改善箇所説明図

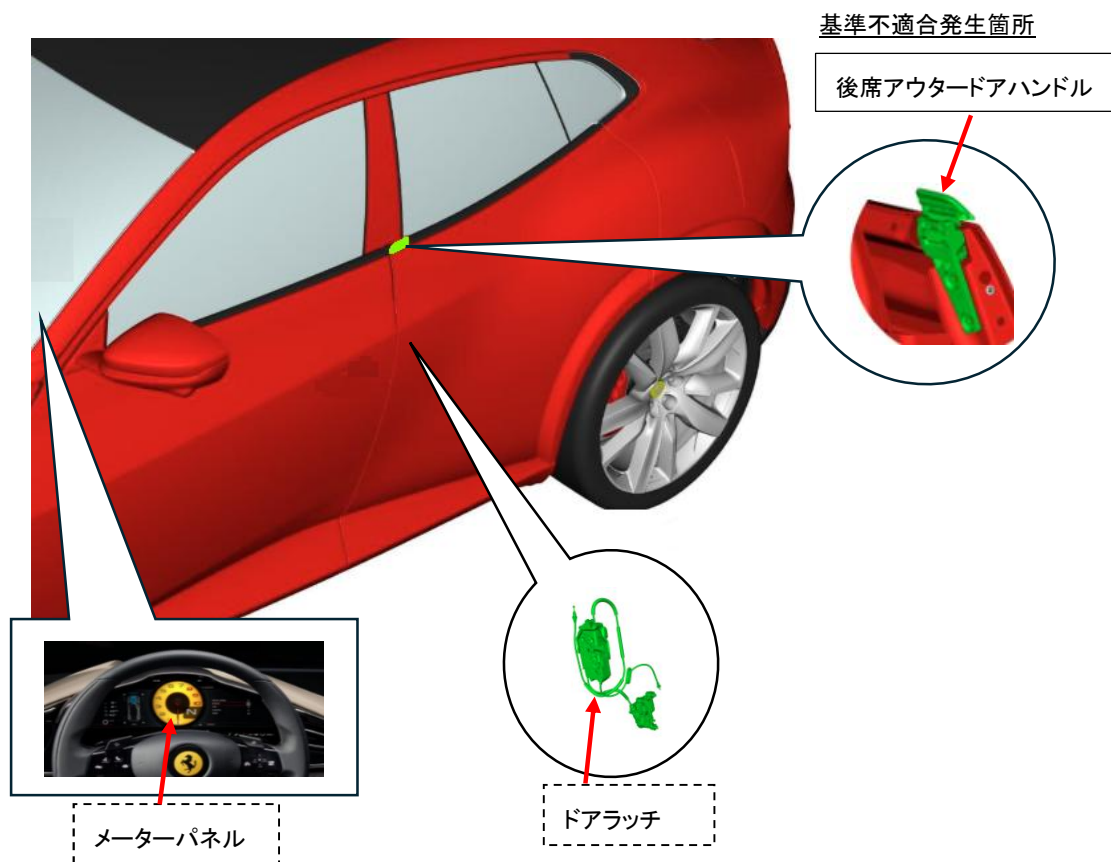
後席アウトードアハンドルにおいて、製造工程が不適切なため、スイッチのシーラント塗布が不十分なものがある。そのため、雨等により水が浸入してスイッチ回路が劣化することで、外から後席ドアを開けられないおそれがある。また、最悪の場合、ドアロックされていない状態で車両停止時または時速 4km 未満で走行中に後席ドアが開くおそれがある。

全車両、後席アウトードアハンドルを良品に交換し、メーターパネル及びドアラッチのソフトウェアを対策プログラムに書き換える。

識別: 車台番号打刻の右側に黄色の識別ペイントを塗布する。
